Европейская экономическая комиссия
Комитет по внутреннему транспорту
**Всемирный форум для согласования правил
в области транспортных средств**
Рабочая группа по общим предписаниям, касающимся безопасности
102-я сессия

**Доклад Рабочей группы по общим предписаниям,
касающимся безопасности, о работе ее сто второй
сессии (16-20 апреля 2012 года)**
Содержание

Рис. 8с и 8d
Увеличенное поле обзора со стороны пассажиров

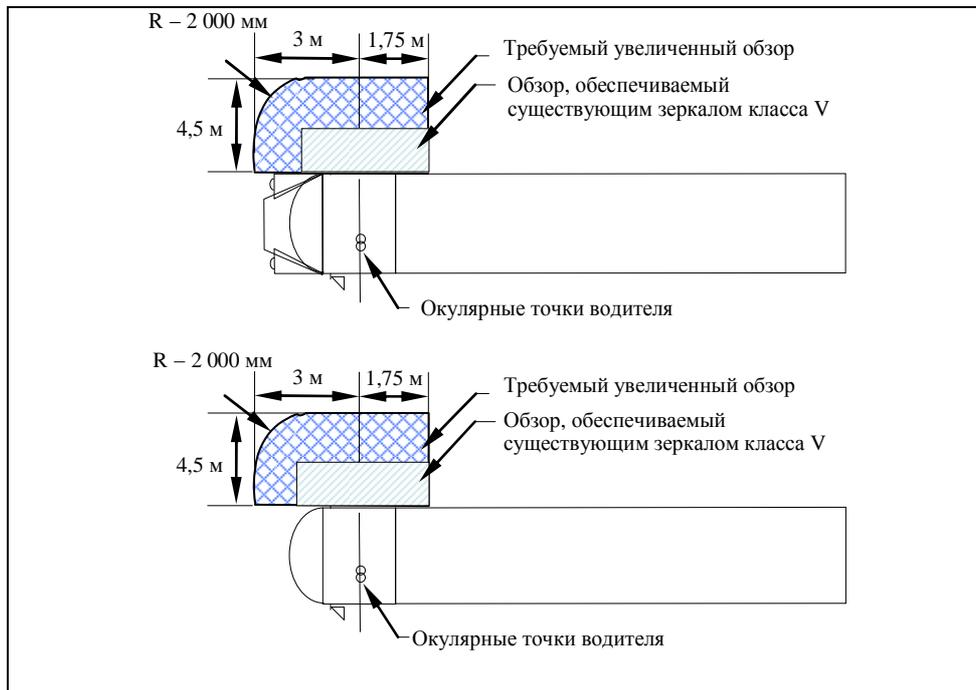
Включить новые пункты 15.2.4.5.6–15.2.4.5.13 (в том числе новые рис. 8с и 8d) следующего содержания:

- "15.2.4.5.6 только со стороны пассажира поле обзора должно также быть таким, чтобы водитель мог видеть сбоку от транспортного средства часть ровной горизонтальной дороги, которая находится за пределами поля обзора, определенного в пунктах 15.2.4.5.1–15.2.4.5.4, но в пределах поля, ограниченной следующими вертикальными плоскостями; фронтальная часть этого поля обзора может быть закруглена до радиуса 2 000 мм (см. рис. 8с и 8d):

- 15.2.4.5.7 в поперечном направлении: параллельной плоскостью, проходящей на расстоянии 4,5 м спереди от плоскости, упомянутой в пункте 15.2.4.5.1;
- 15.2.4.5.8 сзади: плоскостью, параллельной вертикальной плоскости, проходящей через окулярные точки водителя, и расположенной на расстоянии 1,75 м позади этой плоскости;

- 15.2.4.5.9 спереди: плоскостью, параллельной вертикальной плоскости, проходящей через окулярные точки водителя, и расположенной на расстоянии 3 м спереди от нее. Это поле обзора частично может обеспечиваться передним зеркалом (класс VI).

"Образец А

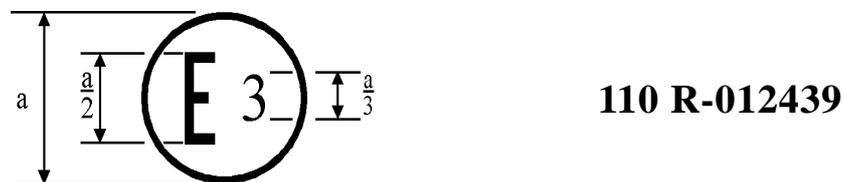
Приложение 2С, образцы А и В и текст под ними изменить следующим образом:

Приведенный выше знак официального утверждения, проставляемый на транспортном средстве, означает, что данное транспортное средство официально утверждено в Италии (Е3) в отношении установки системы КПП для использования КПП в качестве топлива на основании Правил № 110 под номером официального утверждения **012439**. Первые две цифры номера официального утверждения указывают на то, что официальное утверждение было выдано в соответствии с предписаниями Правил № 110 с поправками серии **01**".

Рис. 1

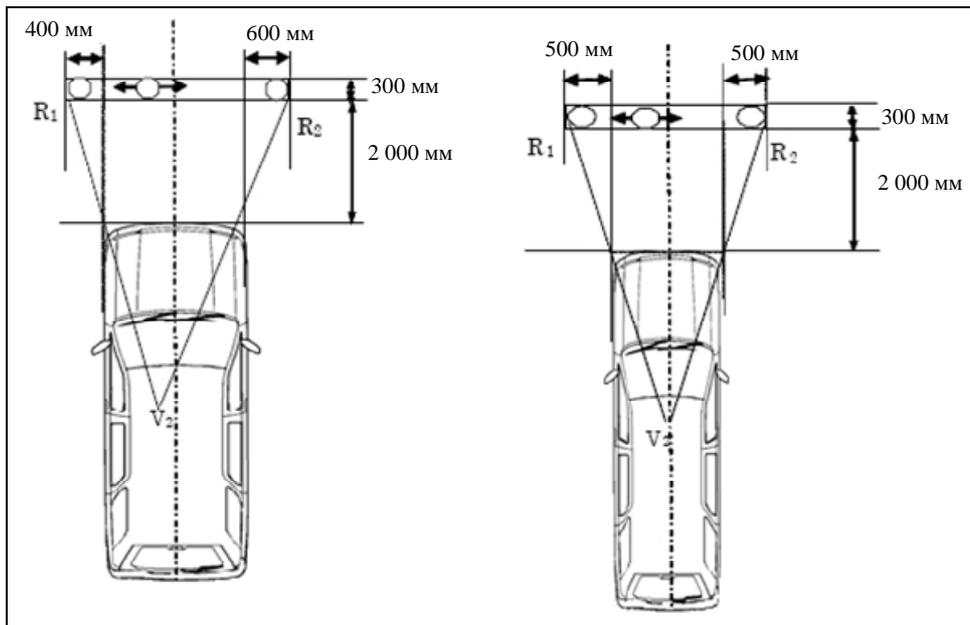
Если сиденье водителя расположено по центру транспортного средства, то предмет цилиндрической формы высотой 1 200 мм должен находиться внутри пространства, которое ограничено вертикальной плоскостью на расстоянии 2 000 мм от передней части транспортного средства, вертикальной плоскостью на расстоянии 2 300 мм от передней части транспортного средства, вертикальной плоскостью на расстоянии 500 мм от боковой стороны транспортного средства (см. рис. 2).
